Schema per l'istruttoria delle procedure di Valutazione di Impatto Ambientale

Oggetto: CUP 9339 – Istanza per il rilascio del provvedimento autorizzatorio unico regionale ai sensi dell'art. 27 bis del D.Lgs. n. 152/2006 per il progetto “*Modifica sostanziale impianto rifiuti iscritto registro imprese di cui all'art.216 del D.Lgs. 152/06 tenuto presso la Città Metropolitana di Napoli al n. 1035A. Inserimento attività di messa in riserva(R13) e deposito preliminare (D15) e di trattamento R12 e D13 di rifiuti non pericolosi e di recupero R5 di rifiuti non pericolosi di vetro e di incremento dell'attività di recupero R3 di rifiuti non pericolosi di carta e cartone per l'impianto ubicato a Nola (NA) Loc. Via Boscofangone Lotto O civico 1- Interporto Campano*”

Proponente ECO SISTEM S. FELICE S.r.l.

descrizione della situazione impiantistica ante operam e delle modifiche da apportare per l'adeguamento dell'impianto esistente

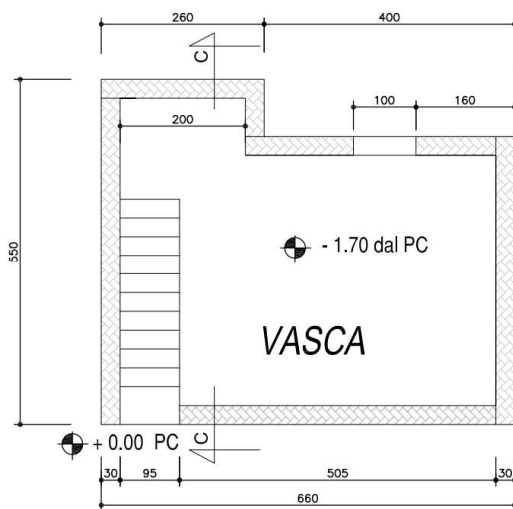
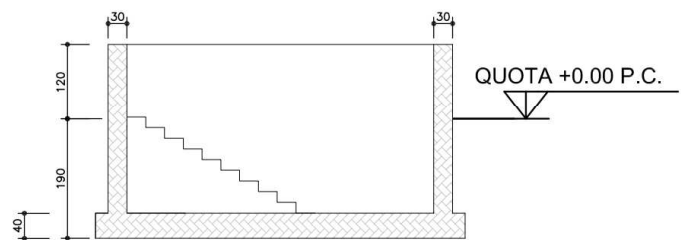
Richiesta n.4:

Chiarimento

è presente planimetria dello stato attuale e dello stato di progetto, in particolare le opere previste sono:

IL CHIARIMENTO E' ESAUSTIVO
